# 伊方発電所3号機の 原子炉設置変更許可申請の補正書について

平成27年4月14日  
四国電力株式会社

平成27年4月14日 原子炉設置変更許可申請の補正書を提出  
(審査内容を反映した追加対策を記載)

【基準地震動の応答スペクトル(水平方向)】

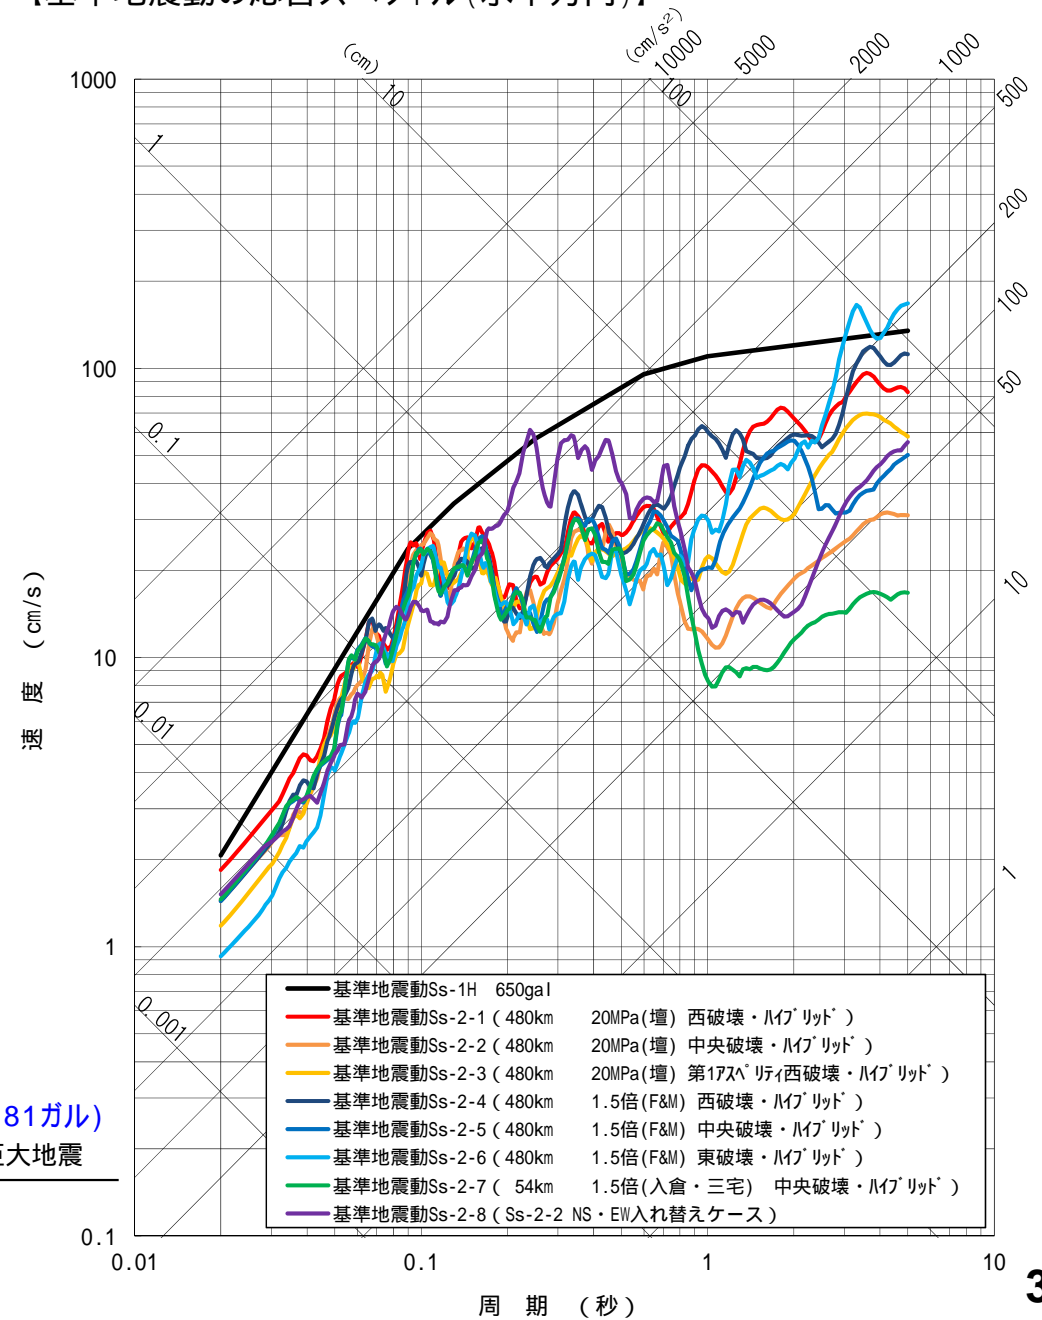
【震源を特定して策定する地震動の検討用地震の選定】

海洋プレート内地震およびプレート間地震はいずれも申請時基準地震動570ガルを下回る

【基準地震動の応答スペクトル(水平方向)】

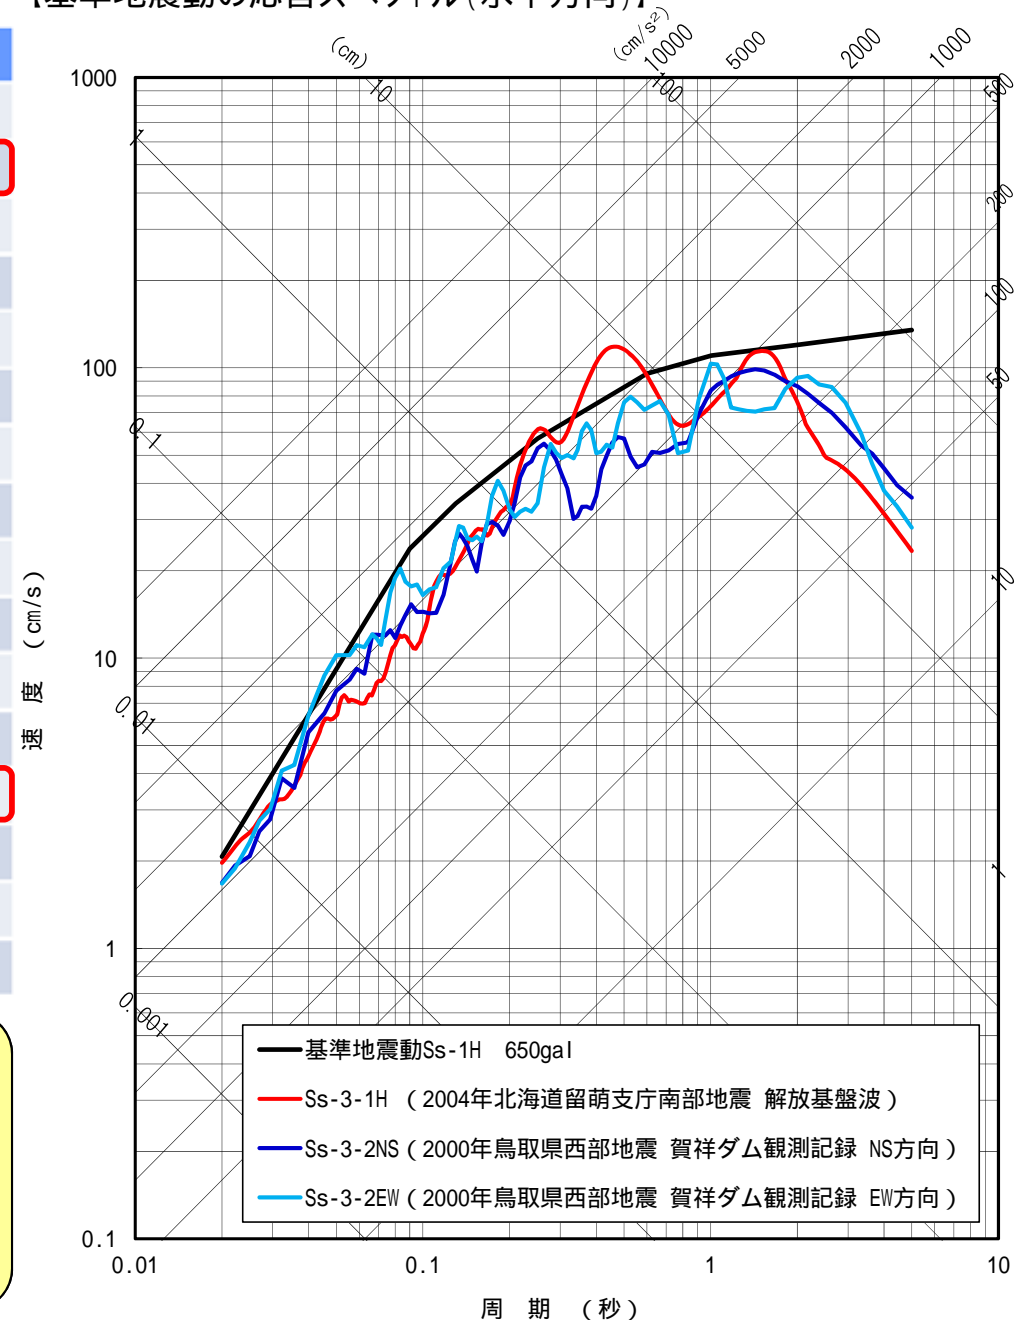
【震源を特定せず策定する地震動の検討用地震の選定】

- 2000年鳥取県西部地震については、活断層の成熟度の地域差や深部地下構造にも違いがあると考えられるが、大局的にはいずれも西南日本の東西圧縮横ずれの応力場であることを踏まえ、より保守的に鳥取県西部地震を観測記録収集対象として、観測記録を基準地震動に選定
- 2004年北海道留萌支庁南部地震については、基盤地震動についての検討を踏まえ、原子力発電所の耐震性に求められる保守性を勘案して基準化した地震動を基準地震動に選定

## 【基準津波評価結果】

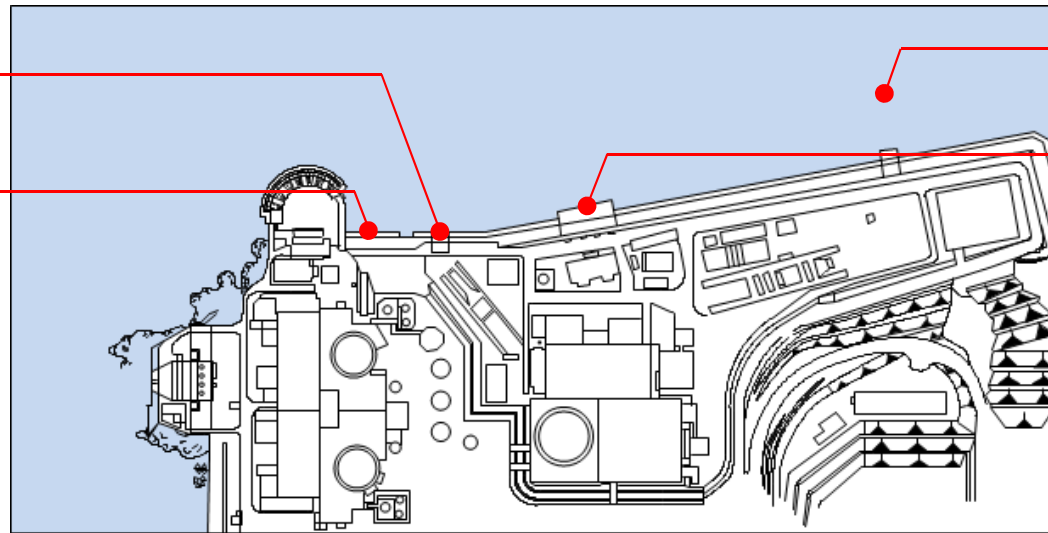
3号機補機冷却海水取水口  
T.P. +5.46m  
(下降側: T.P. -4.60m)

3号機敷地前面  
T.P. +8.12m

3号機タービン建屋復水器取水先端  
T.P. +4.21m

3号機放水口  
T.P. +4.69m

## 【基準津波検討の整理】

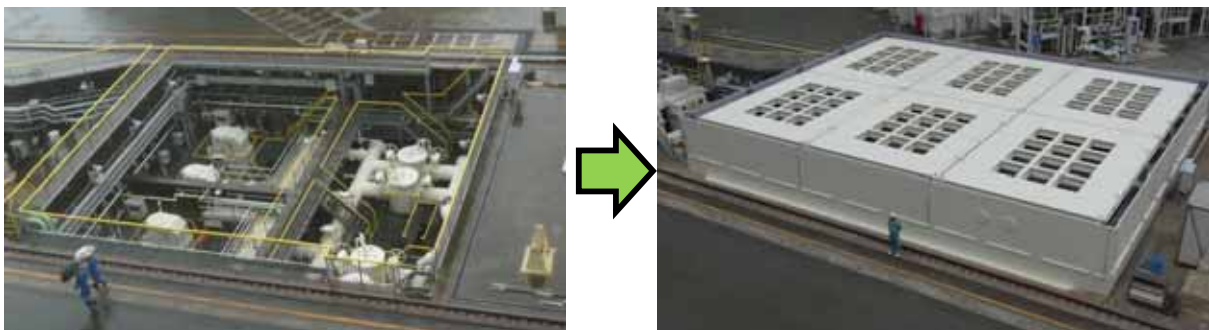
当初申請時

海域活断層に想定される  
地震に伴う津波

T.P.+3.49m

地すべりに伴う津波

T.P.+4.09m

中央構造線断層帯と豊予  
海峡・九州側断層帯との  
連動を考慮

T.P.+4.08m

水平滑動粘性係数※1変更

T.P.+6.81m

剛性率※2変更

T.P.+7.56m

地震・地すべり双方の最  
大変位を考慮

T.P.+8.12m

### 竜巻対策

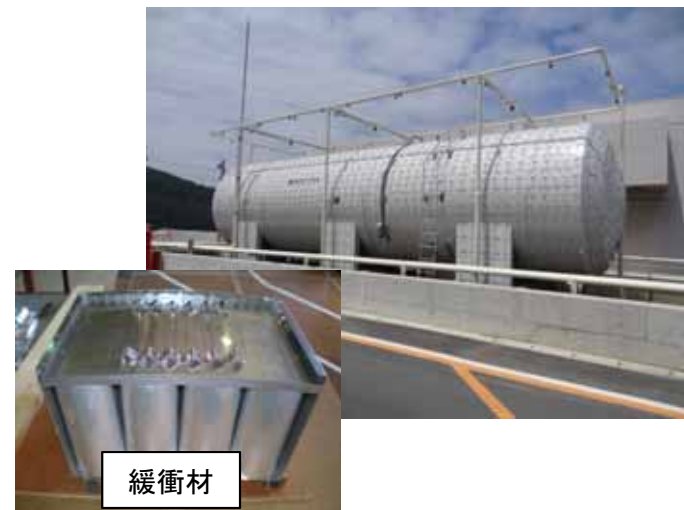
海水ピットポンプを竜巻による飛来物から防護する（溢水対策も兼ねる）ため、海水ピットポンプ室防護壁を海水ポンプエリア上部に設置

重油タンクを飛来物から防護するため、タンク外面に緩衝材を取付

## 内部溢水対策

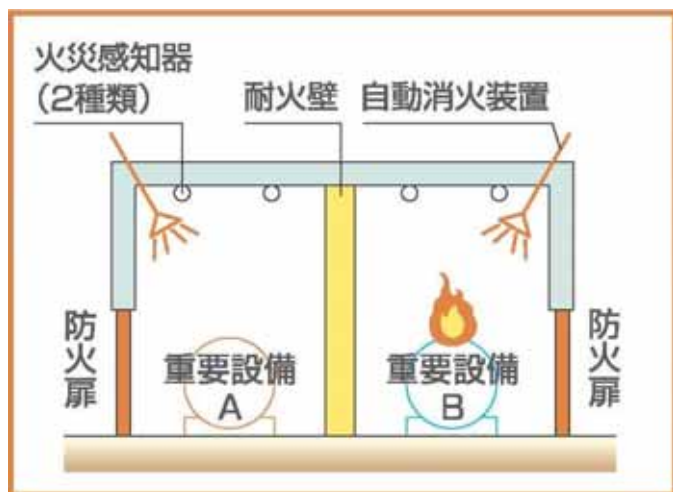
内部溢水により重要機器の水没を防ぐため、建物内の重要機器の部屋入口などに堰を設置

屋外タンクからの溢水による重要施設を配備する部屋の浸水を防ぐため、水密扉にて対応（申請時は自主設置設備）

## 緊急時対策所機能

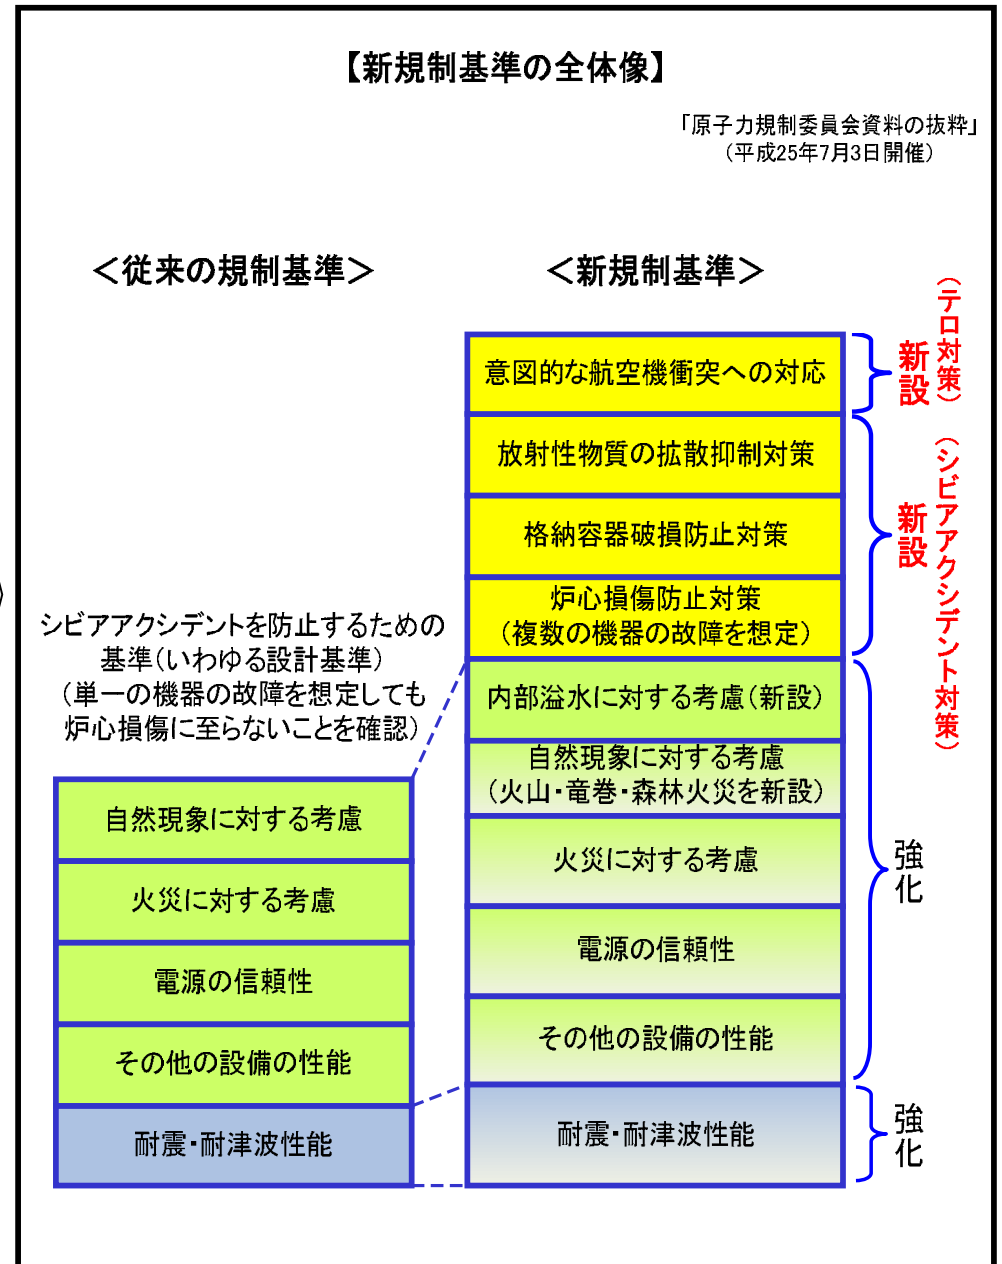
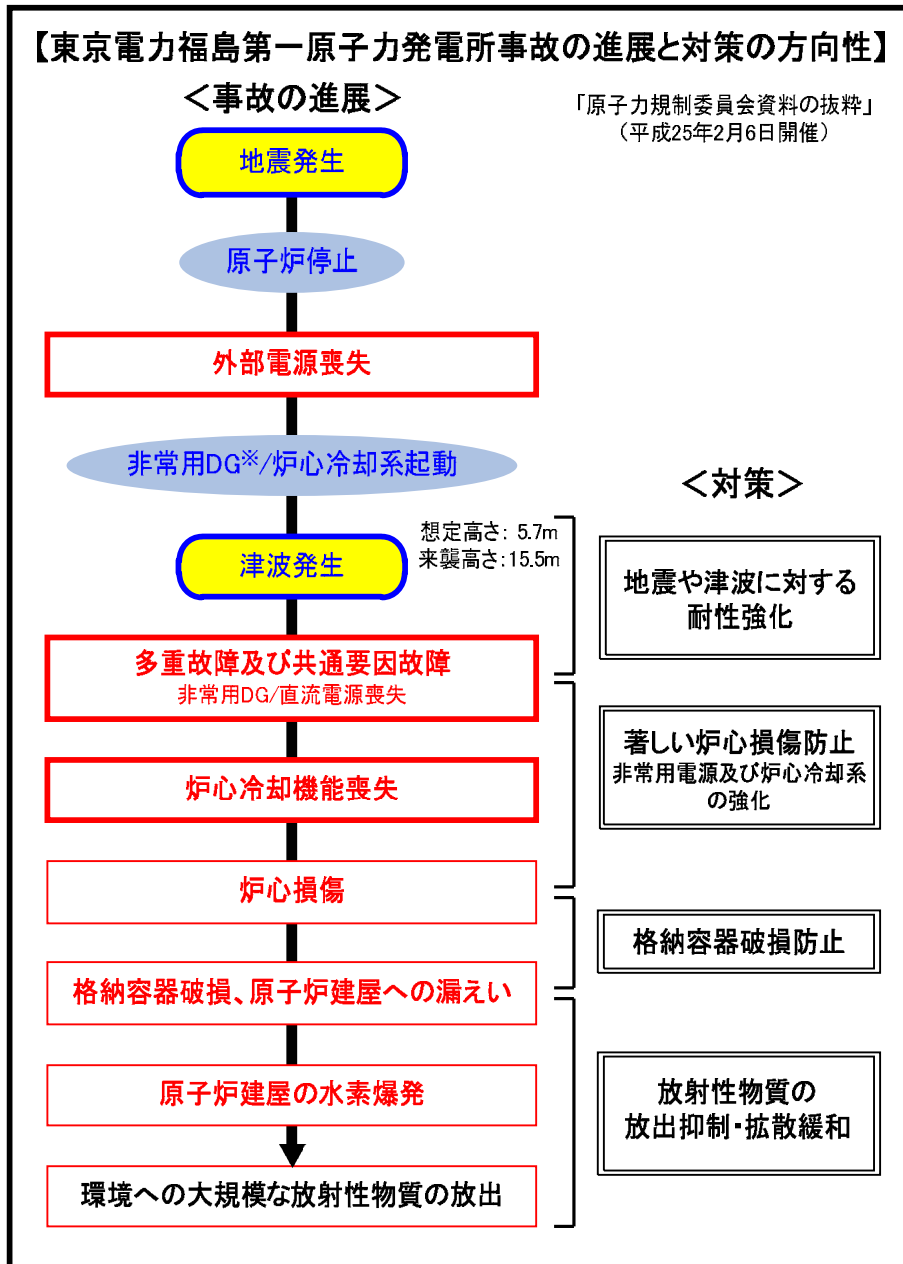
基準地震動の変更を受け、マスク未装着による居住性の維持（被ばく量低減）、電源の長期間確保が可能な、緊急時対策所を追加設置
